Bescheid

über die Änderung und Ergänzung der allgemeinen bauaufsichtlichen Zulassung vom 23. März 2012

Z-33.84-731

Wärmedämm-Verbundsystem "Brillux WDVS EPS Armierungsmasse ZF" nach ETA-07/0089

Anlage 7

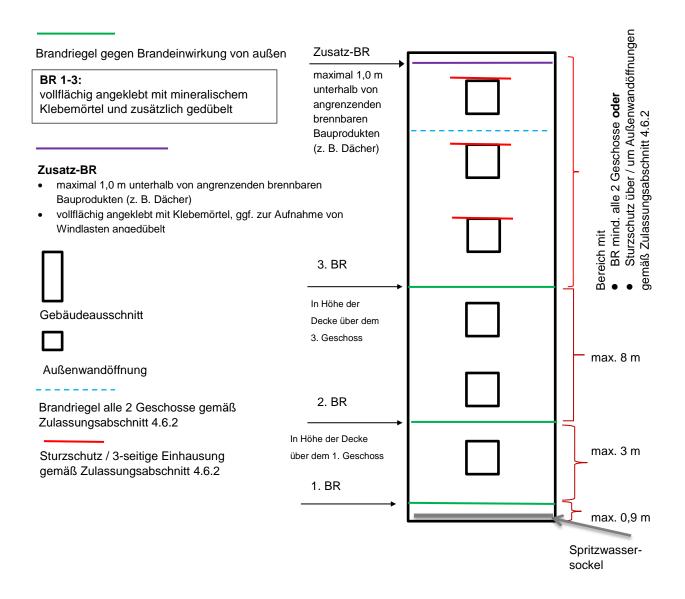
Für schwerentflammbare WDVS mit bis zu 300 mm dicken EPS-Platten müssen zusätzlich zu den in Abschnitt 4.6.2 enthaltenen Bestimmungen folgende konstruktiven Maßnahmen gegen eine Brandeinwirkung von außen ausgeführt werden siehe Anlage 7):

- 1. ein Brandriegel an der Unterkante des WDVS bzw. maximal 90 cm über Geländeoberkante oder genutzten angrenzenden horizontalen Gebäudeteilen (z. B. Parkdächer u. a.).

- ein Brandriegel in Höhe der Decke des 1. Geschosses über Geländeoberkante oder angrenzenden horizontalen Gebäudeteilen nach Nr. 1, jedoch zu dem darunter angeordneten Brandriegel mit einem Achsabstand von nicht mehr als 3 m. Bei größeren Abständen sind zusätzliche Brandriegel einzubauen.

- 3. ein Brandriegel in Höhe der Decke des 3. Geschosses über Geländeoberkante oder angrenzender horizontaler Gebäudeteile nach Nr. 1, jedoch zu dem darunter angeordneten Brandriegel mit einem Achsabstand von nicht mehr als 8 m. Bei größeren Abständen sind zusätzliche Brandriegel einzubauen

- 4. weitere Brandriegel an Übergängen der Außenwand zu horizontalen Flächen (z. B. Durchgänge, -fahrten, Arkaden), soweit diese in dem durch einen Brand von außen beanspruchten Bereich des 1. bis 3. Geschosses liegen.

- Höhe ≥ 200 mm,
- nichtbrennbare Mineralwolle-Lamellenstreifen, Baustoffklasse A1 oder A2 nach DIN 4102-1 bzw. Klasse A1 oder A2 - s1,d0 nach DIN EN 13501-1 nicht glimmend, aus Steinfasern mit einem Schmelzpunkt von mindestens 1000 °C geprüft nach DIN 4102-17, mit einer Rohdichte zwischen 60 und 100 kg/m³,

- mit mineralischem Klebemörtel (Bindemittel: Kalk und/oder Zement) vollflächig angeklebt und
- zusätzlich mit WDVS-Dübeln angedübelt (entweder durch den bewehrten Unterputz hindurch, oberflächenbündig unter dem bewehrten Unterputz oder im Mineralwolle-Lammellendämmstoff versenkt),

- Verdübelung mit zugelassenen WDVS-Dübeln bestehend aus Dübelteller und Hülse aus Kunststoff sowie Spreizelement aus Stahl, Durchmesser des Dübeltellers ≥ 60 mm, Rand- und Zwischenabstände der Dübel: mindestens 10 cm nach oben und unten, maximal 15 cm zu den seitlichen Rändern eines Brandriegel-Streifenelements sowie maximal 45 cm zum benachbarten Dübel,

Weiterhin ist ein Brandriegel (wie vorstehend beschrieben) maximal 1,0 m unterhalb von angrenzenden brennbaren Bauprodukten (z. B. am oberen Abschluss des WDVS unterhalb eines Daches) in der Dämmebene des WDVS anzuordnen. Dieser Brandriegel ist mit einem Klebemörtel vollflächig anzukleben; eine zusätzliche Verdübelung mit zugelassenen WDVS-Dübeln ist jedoch nur auszuführen, wenn sie zur Aufnahme der Lasten aus Winddruck (Windsog) benötigt wird.

Durchdringungen der Brandriegel durch PVC-Profile der Schienenbefestigung des EPS-Dämmstoffs sind nicht zulässig.

Die für schwerentflammbare WDVS in Abschnitt 4.6.2 vorgeschriebenen Maßnahmen im Bereich von Außenwandöffnungen müssen erst oberhalb des Brandriegels nach Nr. 3 ausgeführt werden.
